## 質疑(応答記録)

公告No. : No. GO43      公告日 : 令和3年8月6日

工事名(件名) : 大井の川ポンプ場除塵機設備更新工事

別紙 1

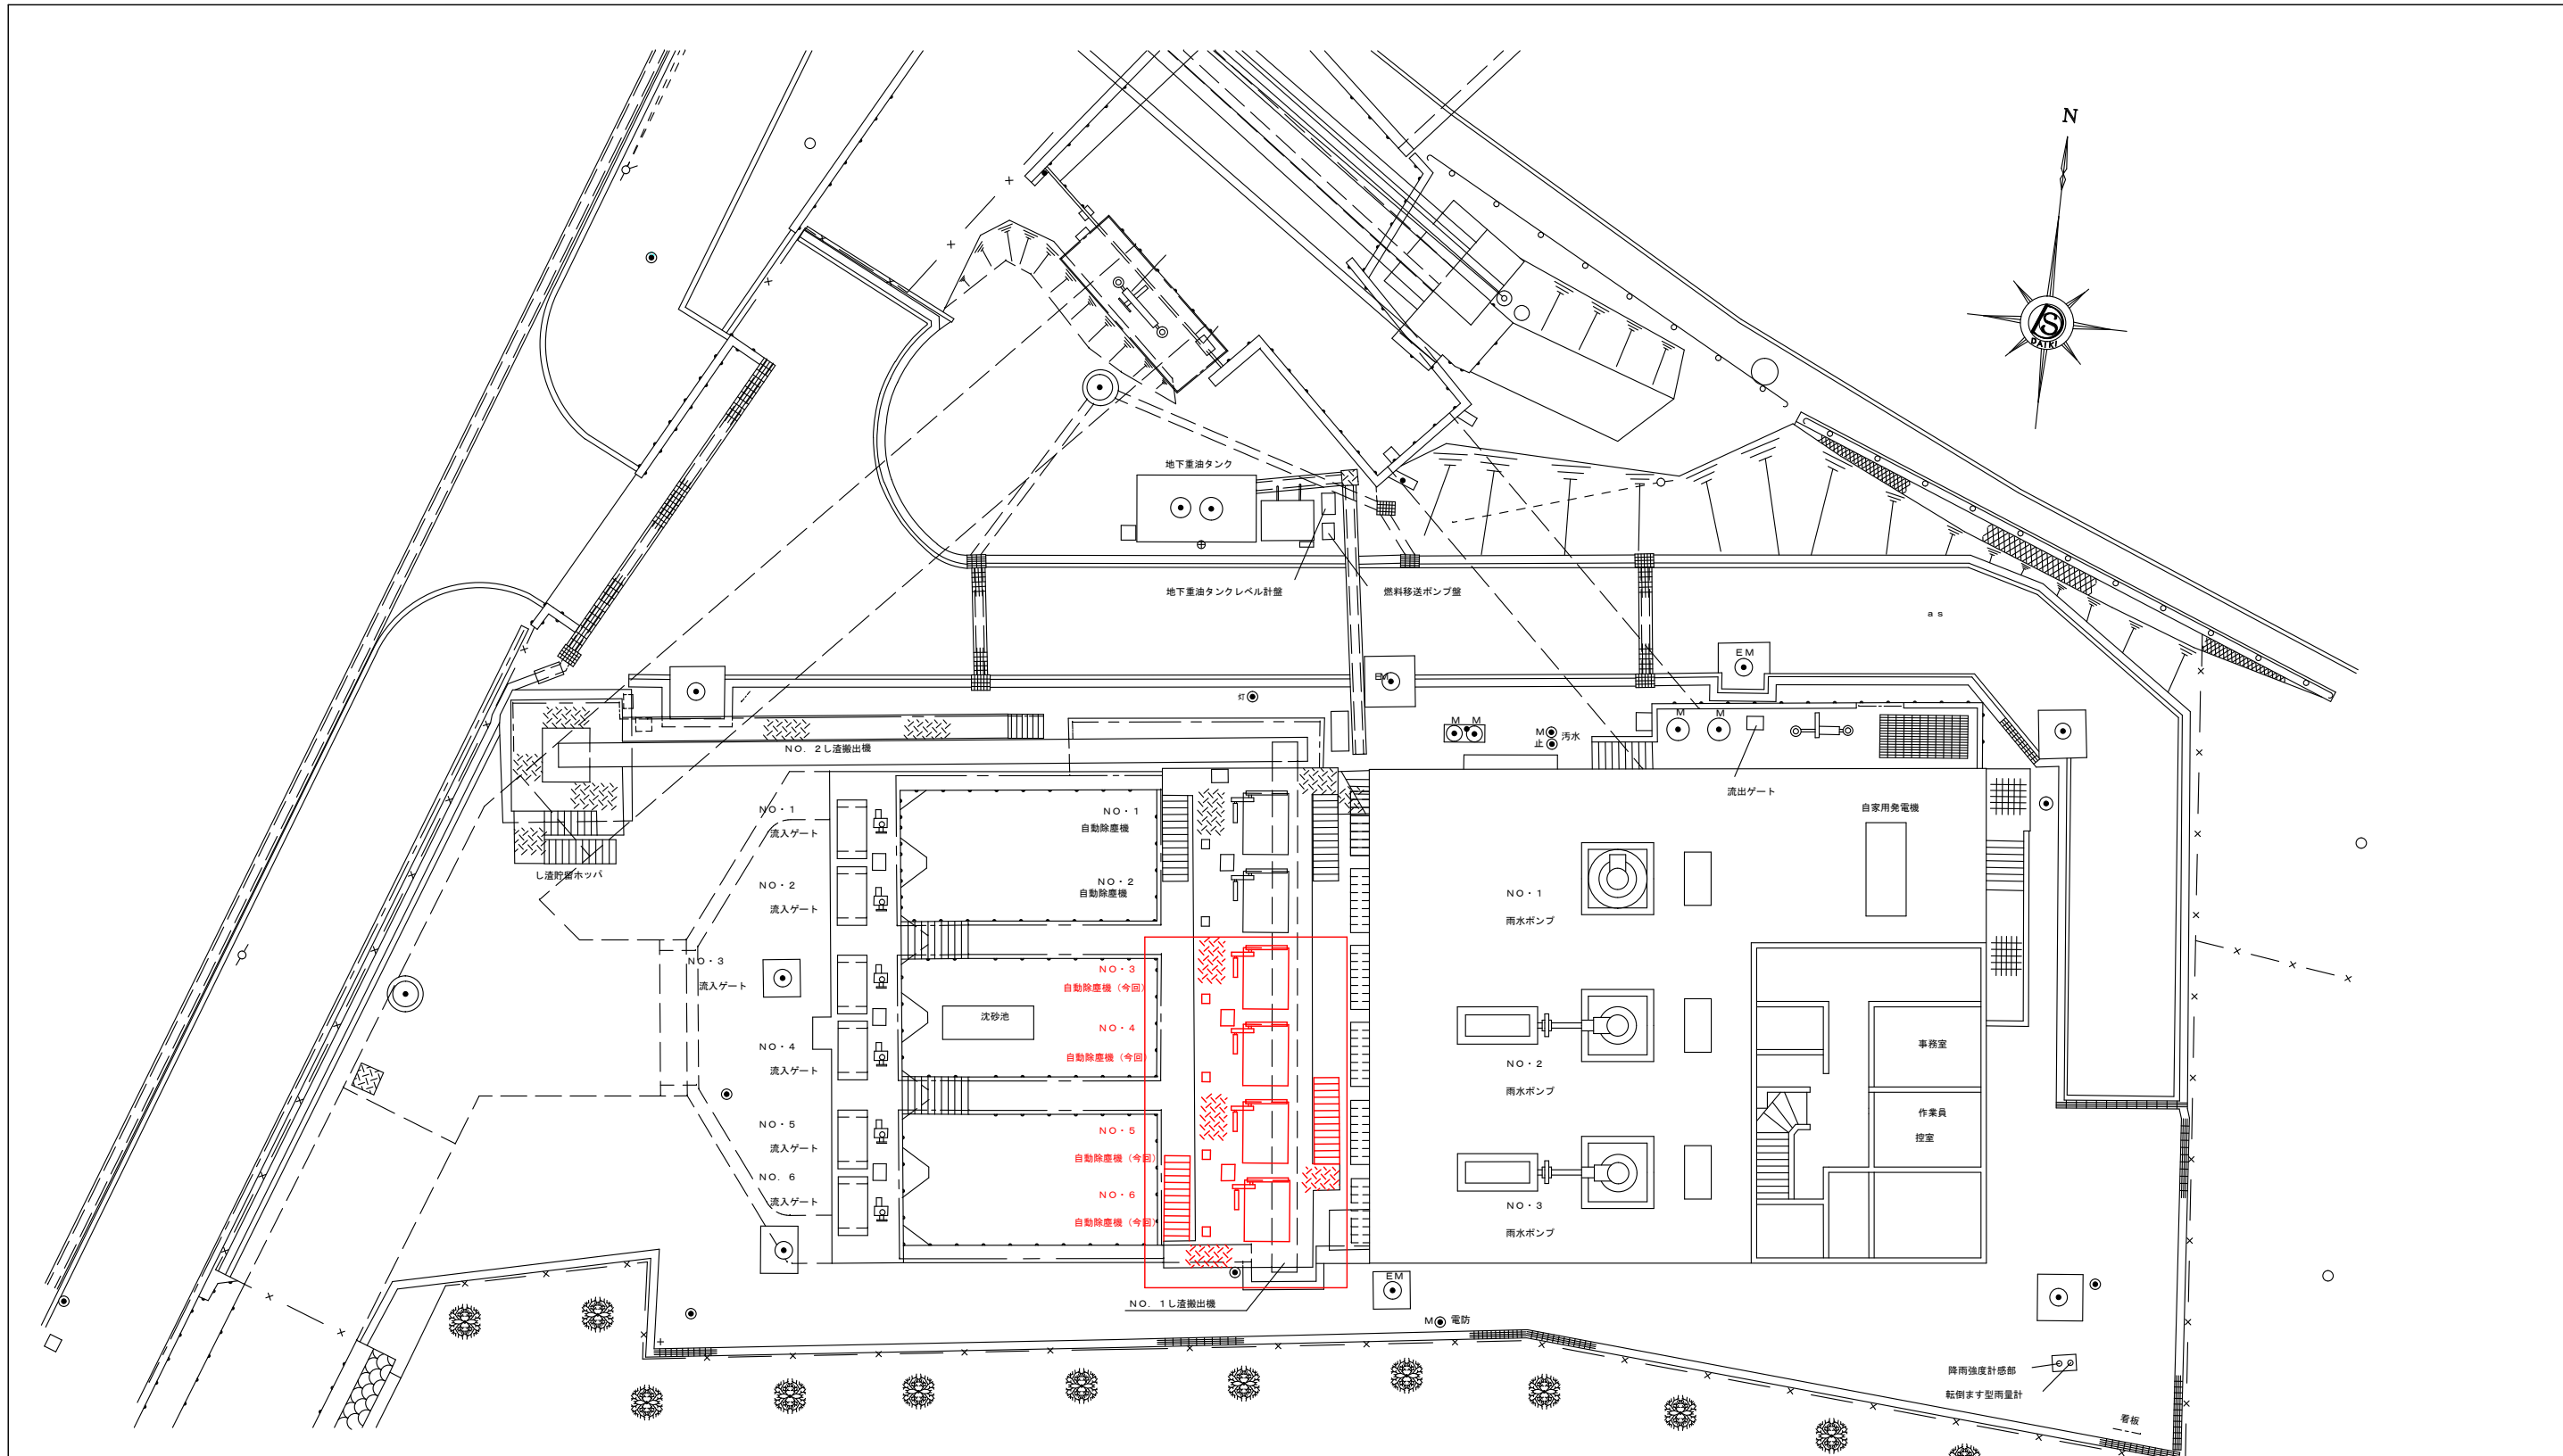
整理番号	質疑事項	回答
5	除塵機本体接水部の両サイドフレーム前面に水流のよどみ防止の為に傾斜板を取り付けることになっていますが、仕様については提示されていません。材質、形状、板厚、取り付け方法等は、受注者側で検討し、承諾資料にて決定して頂くという理解でよろしいでしょうか。	接水要部の材質はステンレス鋼とし、その他については承諾図書により決定します。
6	「本機場には三菱瓦斯化学(株)殿の給油管等が埋設されている為、重機使用時は十分に注意すること。」とありますが、給油管等の埋設図は提示して頂ける、という理解でよろしいでしょうか。	上下水道局施設課にて閲覧が可能です。
7	点検歩廊・架台について既設は除塵機1台毎に分割できる構造になっておりますでしょうか。既設と今回施工範囲での分割点をご教示ください。	既設除塵機設備の点検歩廊・架台は1台毎に分割できる構造ではなく一体型となっており、今回施工範囲は別紙1の赤枠で囲われた部分となります。
8	水路の止水方法は前方は流入ゲートの全開、後方は角落ととして考えて宜しいでしょうか。	お見込みのとおり。
